**Mise en 2 x 2 voies de la RN 176  
Entre l'estuaire de la Rance et l'échangeur de la Chenaie**

**Du jeudi 23 mai au lundi 1<sup>er</sup> juillet 2019**

## Rapport du Commissaire Enquêteur Partie I commune aux 4 dossiers

**Figure 1 : Tracé variante 0**

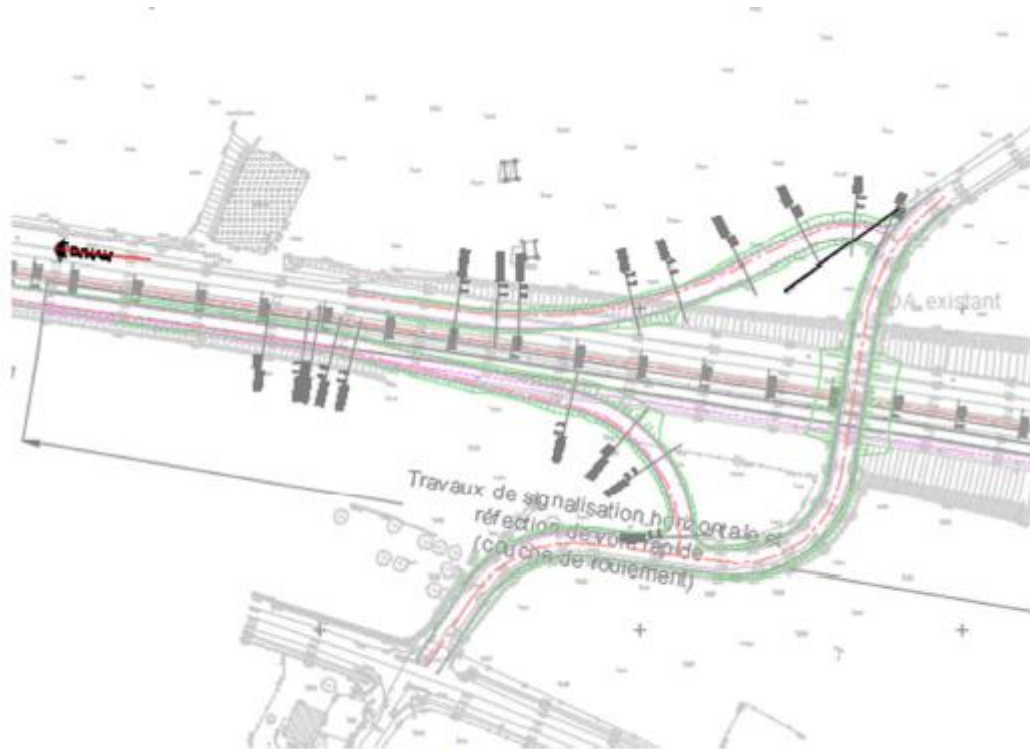
par les riverains. Deux nouvelles variantes ont été réalisées et comparées avec la solution initialement proposée.

La solution étudiée et présentée dans le dossier DUP (ici nommée variante 0) prévoyait une entrée sur la RN176 au Nord- Est de la Gourbannière via une nouvelle bretelle avec un accès sur la VC de La Boissanne via un carrefour « en T ». La sortie de la RN176, se faisait également via une nouvelle bretelle, longeant l'espace boisé au Nord Est du hameau et se raccordant à la VC de Boissanne via un autre carrefour « en T ».

La solution 0 du maître d'ouvrage pourrait en outre être améliorée en implantant également un mini-giratoire au carrefour entre la VC de la Boissanne et la RD366, améliorant la fluidité générale.

encore être arrêté dans la suite des études et fait partie du type de réglage fin qui peut encore se définir après DUP. Le maître d'ouvrage propose donc de poursuivre l'étude et la concertation autour des différentes variantes au stade des études de PROJET, en l'incluant dans la réflexion globale de maîtrise des trafics à dévier pendant les phases de coupure de la RN176, en cherchant à les optimiser (giratoire, feux...). Pour préserver toute possibilité, il inclura dans la bande DUP du projet, matérialisée sur le plan qui sera annexé à l'arrêté DUP, l'enveloppe des différentes solutions proposées par les riverains lors de l'enquête publique.
